雰囲気圧力・温度による静的負荷（格納容器過圧破損）

玄海3・4号炉に係る新規制基準適合性審査の視点及び確認事項（格納容器破損防止対策の有効性評価：格納容器過圧破損）

最終的な審査結果については審査書を参照のこと。本資料については、随時、改訂があり得る。

第7.2.1.1.3 図 「雰囲気圧力・温度による静的負荷 (格納容器過圧破損)」の作業と所要時間 (1/2)
(大破断 LOCA 時に低圧注入機能、高圧注入機能及び格納容器スプレイ注入機能が喪失する事故)

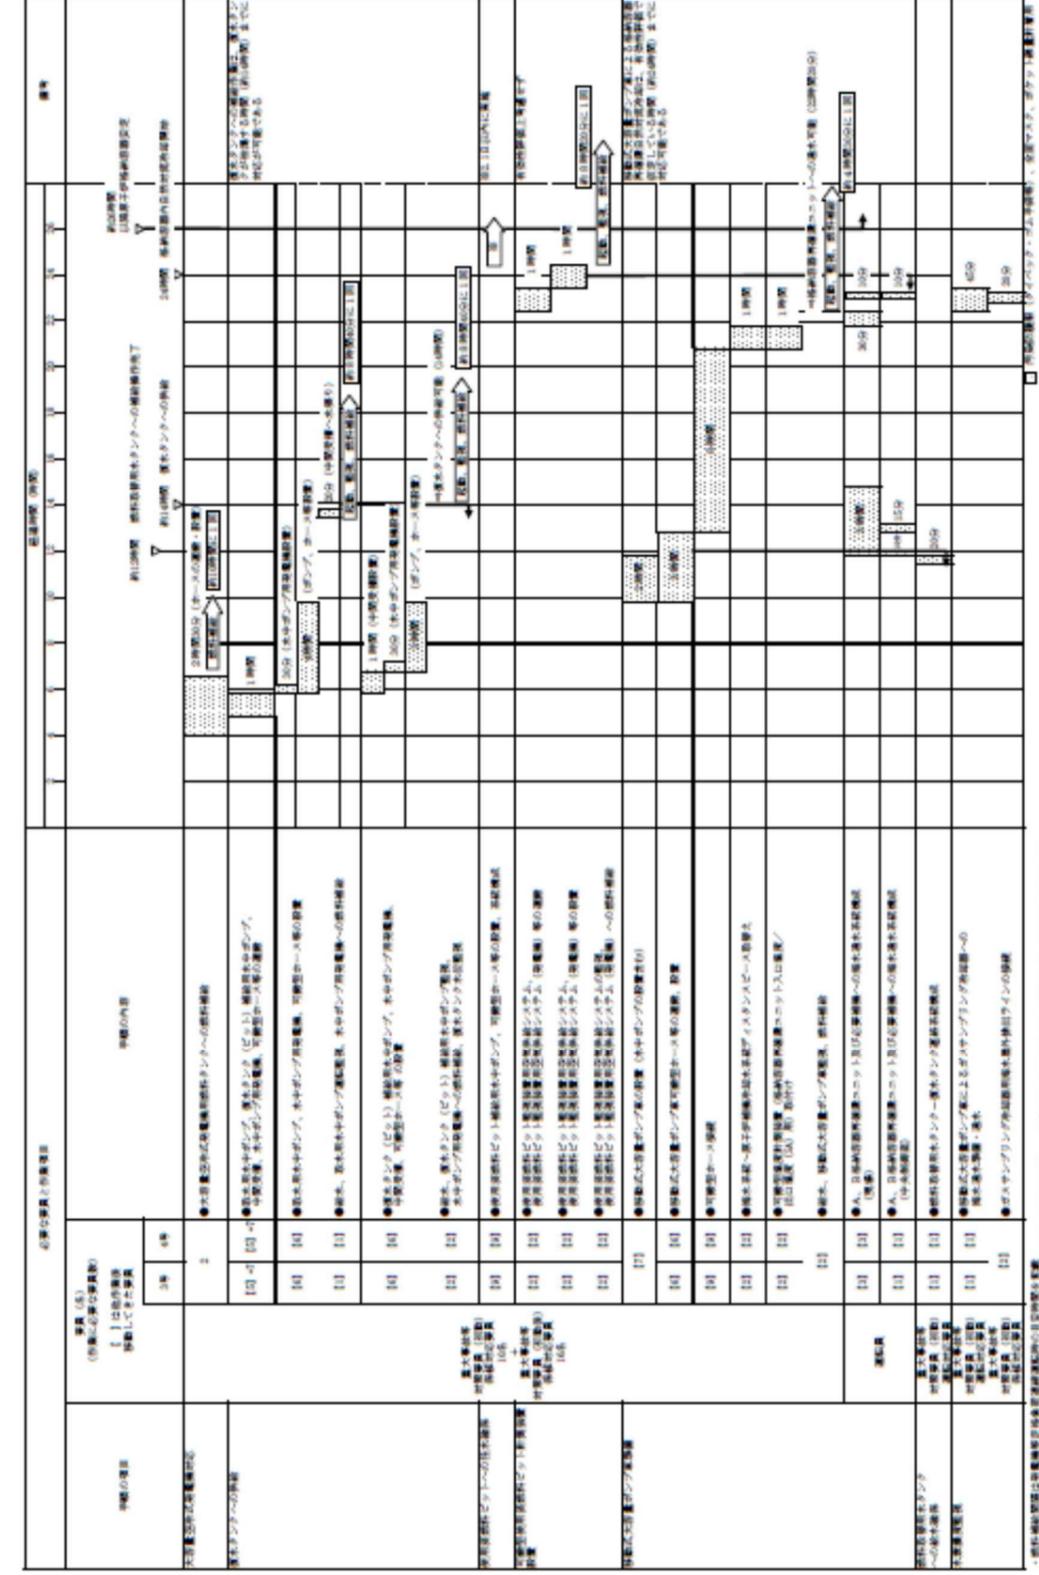
審査の視点及び確認事項	確認結果（玄海3・4号炉）
	<p>操作については、警報発信等から10分後に開始する。</p> <p>(2) (1)の操作に引き続き中央制御室で実施する操作については、(1)の操作から1分後に開始する。</p> <p>(3) 中央制御室で監視するパラメータが操作開始条件に達したことを起点として中央制御室で実施する操作については、操作開始条件到達から10分後に開始する。</p> <p>(4) 中央制御室で監視するパラメータが操作開始条件に達したことを起点として現場で実施する操作については、操作開始条件到達から30分後に開始する。</p> <p>(5) その他、個別の運転員等の操作に必要な時間を考慮して操作を開始する。</p> <p>なお、運転員等は手順書に従い、各操作条件を満たせば順次操作を実施するが、有効性評価における解析の条件設定においては、操作場所までのアクセスルート状況、操作場所の作業環境等を踏まえ、実現可能と考えられる操作時間の想定等に基づき上記の運転員等操作時間を設定する。</p>

第 7.2.4.1 図 「水素燃焼」の重大事故等対策の概略系統図

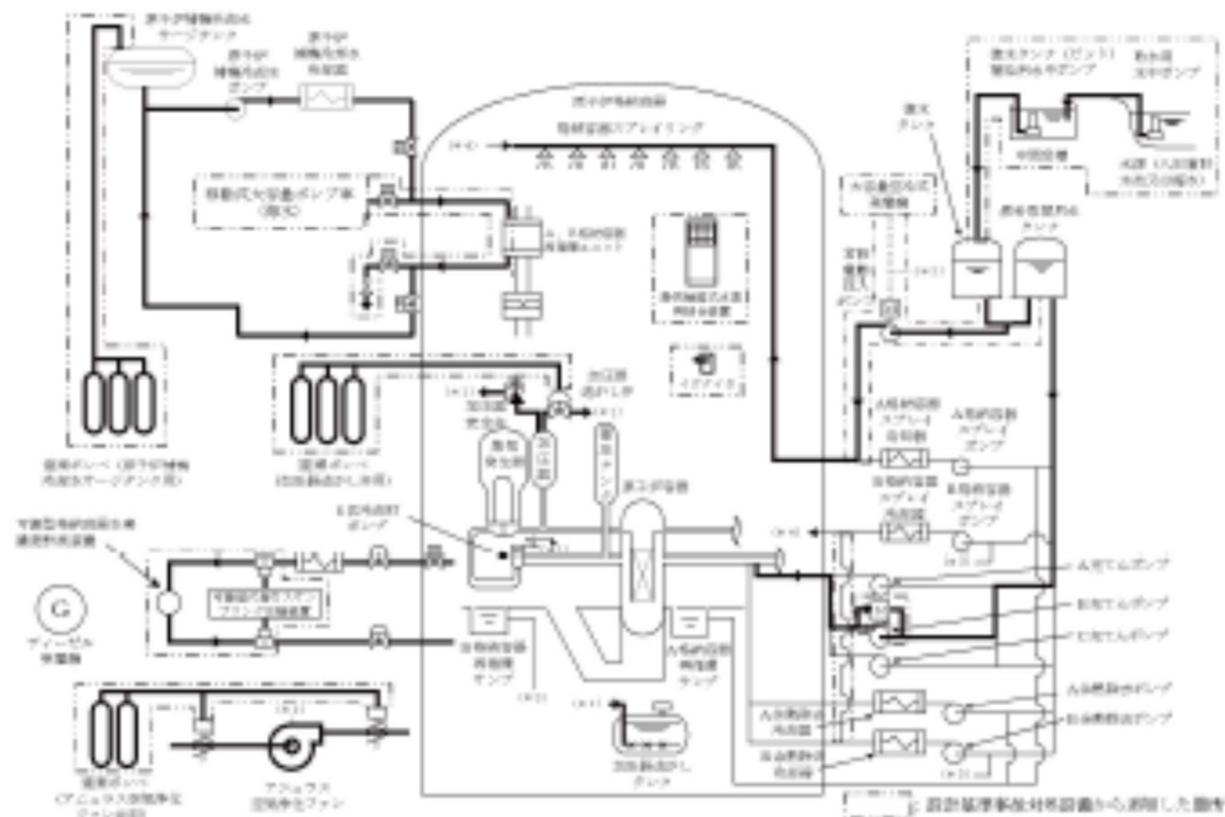
<p>(vii) 上記の対策も含めて本格格納容器破損モードにおける手順及びその着手の判断基準が「重大事故の発生及び拡大の防止に必要な措置を実施するために必要な技術的能力」と整合していることを確認する。</p>	<p>(vii) 上記(vi)で確認したとおり、本格格納容器破損モードにおける手順及びその着手の判断基準は、「実用発電用原子炉に係る発電用原子炉設置者の重大事故の発生及び拡大の防止に必要な措置を実施するために必要な技術的能力に係る審査基準に係る適合状況説明資料」の内容と整合が図られていることを確認した。また、その手順を踏まえて、使用する重大事故等対処設備（常設、可搬、計装）については、「第7.2.4.1表 水素燃焼の重大事故等対策について」で明確にされていることを確認した。</p>

第7.4.4.1図 「反応度の誤投入」の重大事故等対策の概略系統図

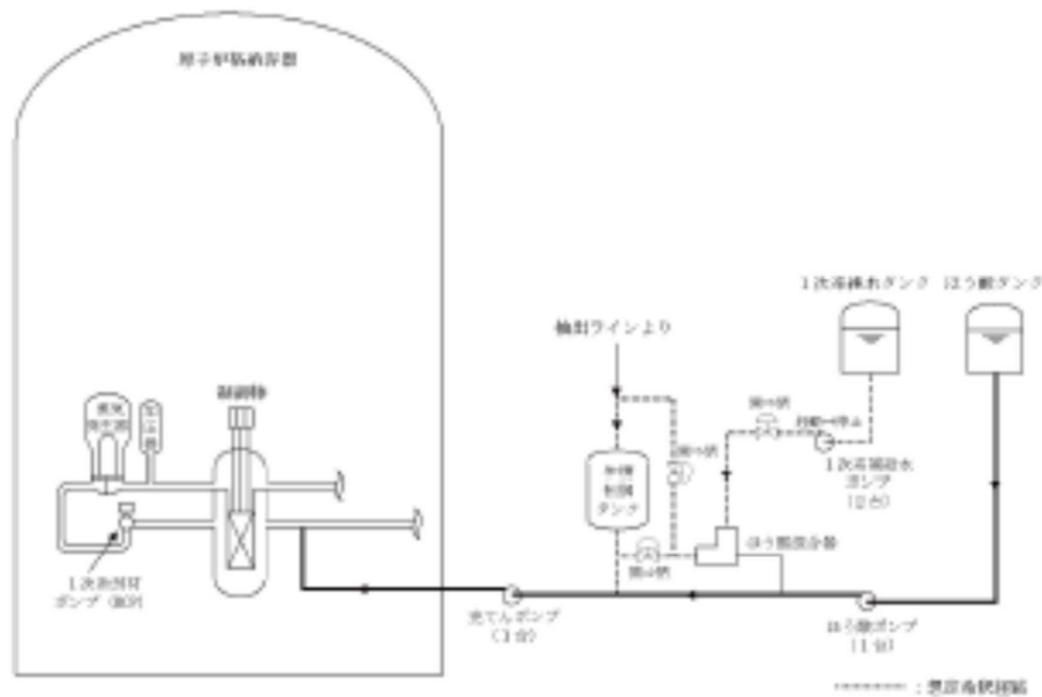
審査の視点及び確認事項	確認結果（玄海3・4号炉）
<p>② 対策については、有効性評価上期待している対策だけでなく、「重大事故等防止技術的能力基準説明資料」との整合を踏まえ、多様性拡張設備による手順も含めて実施する対策を網羅的に含めていることを確認。</p> <p>③ 手順上、安全機能等の機能喪失の判断後、その機能の回復操作を実施することになっている場合には、回復操作も含めていることを確認。</p>	<p>③ 該当なし。</p>
<p>(vii) 上記の対策も含めて本運転停止中事故シーケンスグループにおける手順及びその着手の判断基準が「重大事故の発生及び拡大の防止に必要な措置を実施するために必要な技術的能力」と整合していることを確認する。</p>	<p>(vii) 本運転停止中事故シーケンスグループにおける手順及びその着手の判断基準は、「実用発電用原子炉に係る発電用原子炉設置者の重大事故の発生及び拡大の防止に必要な措置を実施するために必要な技術的能力に係る審査基準に係る適合状況説明資料」の内容と整合が図られていることを確認した。また、その手順を踏まえて、使用する重大事故等対処設備（常設、可搬、計装）については、「第7.4.4.1表「反応度の誤投入」の重大事故等対策について」で明確にされていることを確認した。</p>
<p>(設置許可基準規則第37条 解釈)</p> <p>第37条（重大事故等の拡大の防止等） （炉心の著しい損傷の防止） 1-4 上記1-2(a)の「十分な対策が計画されており」とは、国内外の先進的な対策と同等のものが講じられていることをいう。 2) 対策について、国内外の先進的な対策と同等なものであるか。</p>	<p>※「運転停止中原子炉における燃料損傷防止対策の有効性評価」においては、要求されていない。</p>
<p>3) 対策の概略系統図は整理されているか。 (i) 対策の概略系統図において、対策に関する主要機器・配管・弁が明示されているか確認する。</p> <p>記載要領（例）</p> <ul style="list-style-type: none"> 有効性評価で期待する系統や設備等は太字で記載。 設計基準事故対処設備から追加した設備や機器は点線囲みで記載。なお、技術的能力や設備側で確認できれば、有効性評価の概略系統図で点線囲みされていなくてもよい。 	<p>(i) 希釈停止及びほう酸濃縮に関連する設備として、充てんポンプ、ほう酸タンク、1次系補給水ポンプ等及びこれらを接続する配管や弁が概略系統図に示されていることを確認した。</p>

第7.4.4.2図 「反応度の誤投入」の対応手順の概要（「原子炉起動時に化学体積制御系の弁の誤作動等により原子炉へ純水が流入する事故」の事象進展）

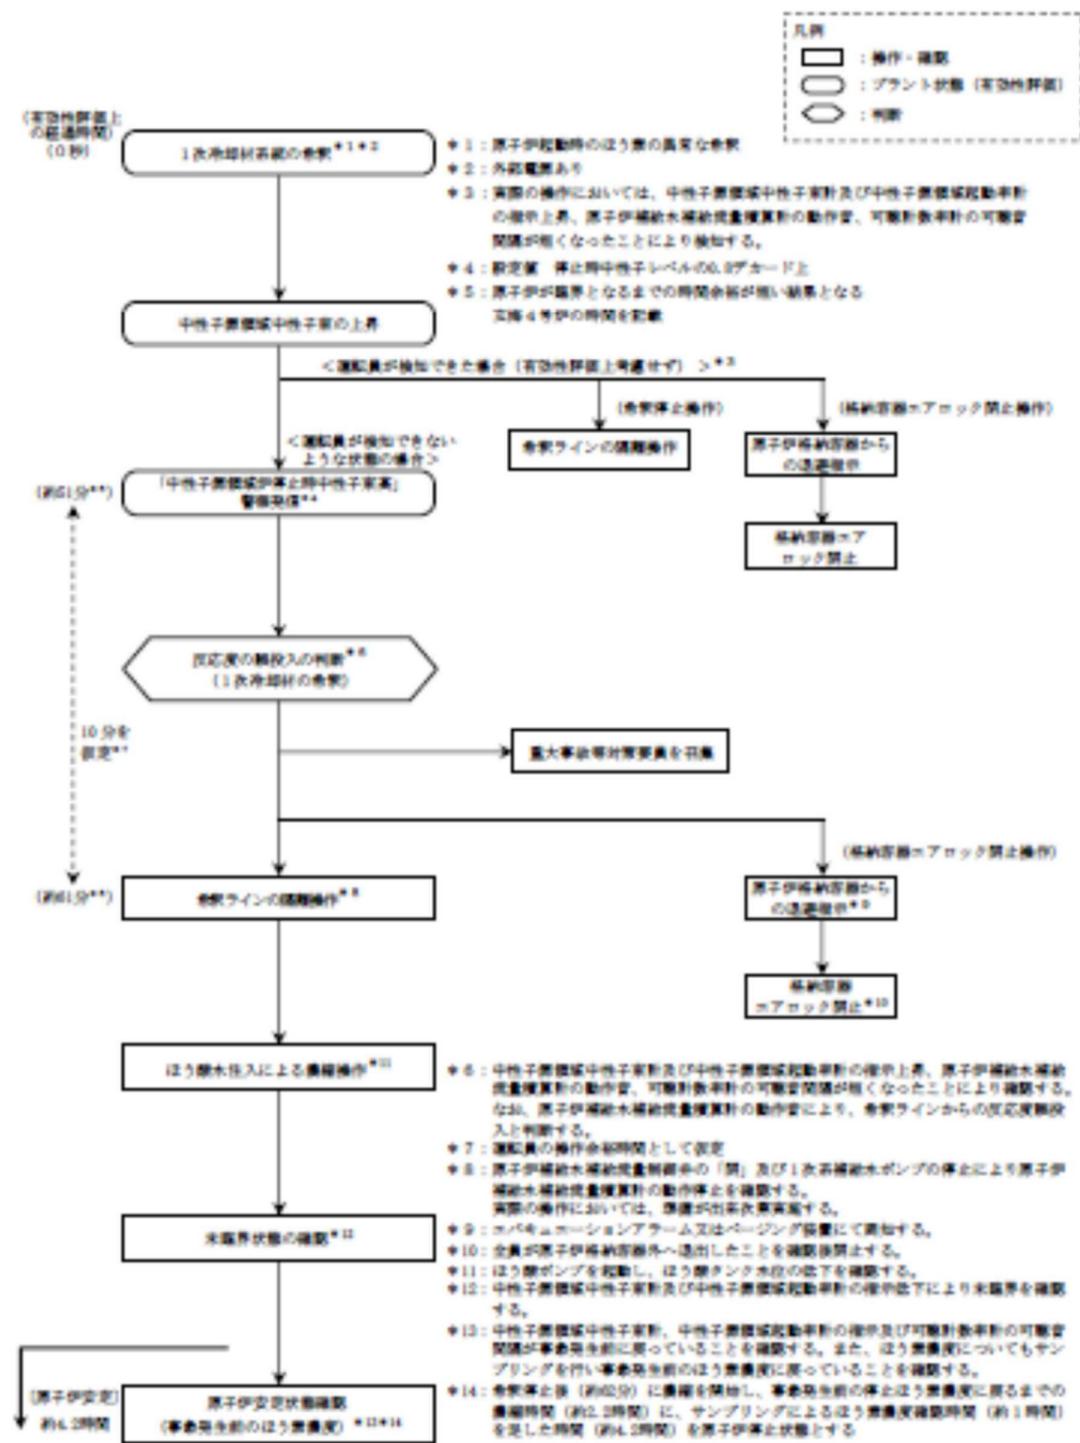
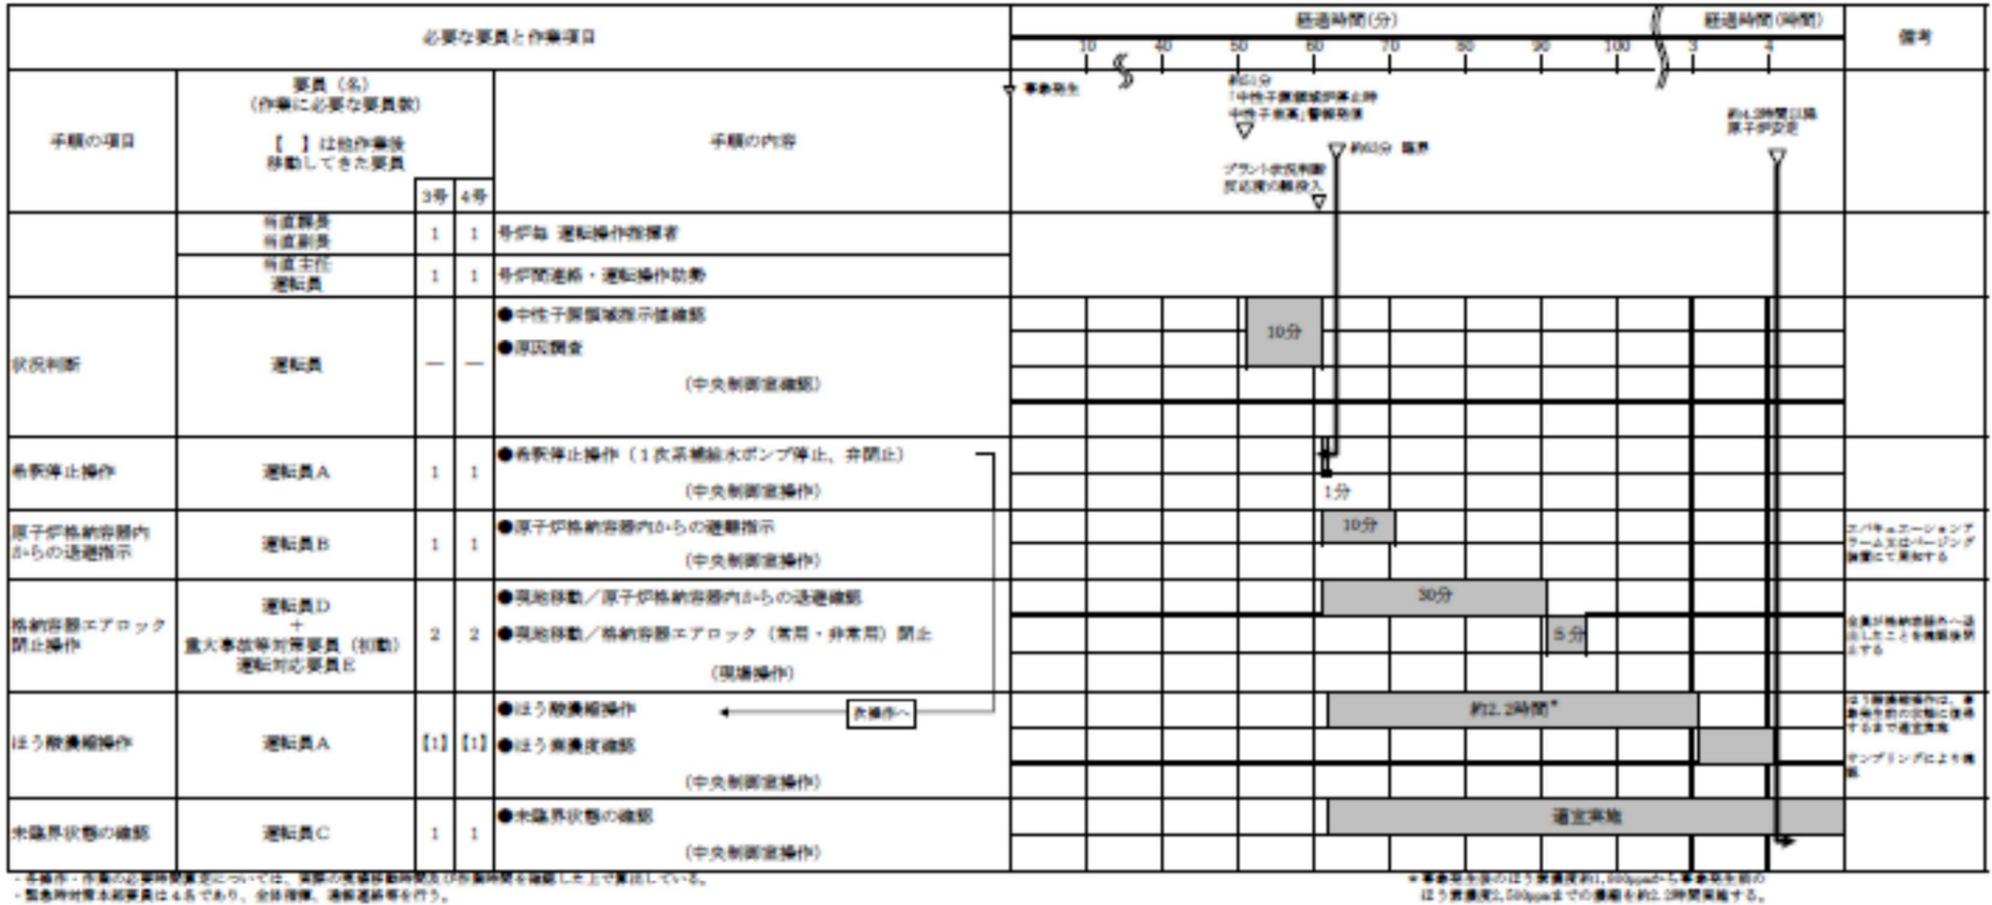
<p>4) 対応手順の概要は整理されているか。 (i) 対応手順の概要のフローチャートで、想定される事象進展や判断基準等との関係も含め、明確にされていることを確認する。 ① 対応手順の概要フロー等において、運転員等が判断に迷わないように、その手順着手の判断基準が明確にされていることを確認。</p>	<p>(i) 対応手順の概要フローについて、以下のとおり確認した。 ① 「第7.4.4.2図「反応度の誤投入」の対応手順の概要（重要事故シーケンス「原子炉起動時に化学体積制御系の弁の誤作動等により原子炉へ純水が流入する事故」の事象進展）」において、想定される事象進展が明確にされるとともに事象進展に沿った判断項目、操作確認項目等が示されていることを確認した。 補足説明資料（添付資料5.4.1原子炉起動前のほう素希釈時の外部電源喪失における反応度事故の懸念について）において、当該事象により1次冷却材ポンプの再起動によりほう素濃度の低い水塊が炉心に注入される懸念がない根拠が示されている。</p>
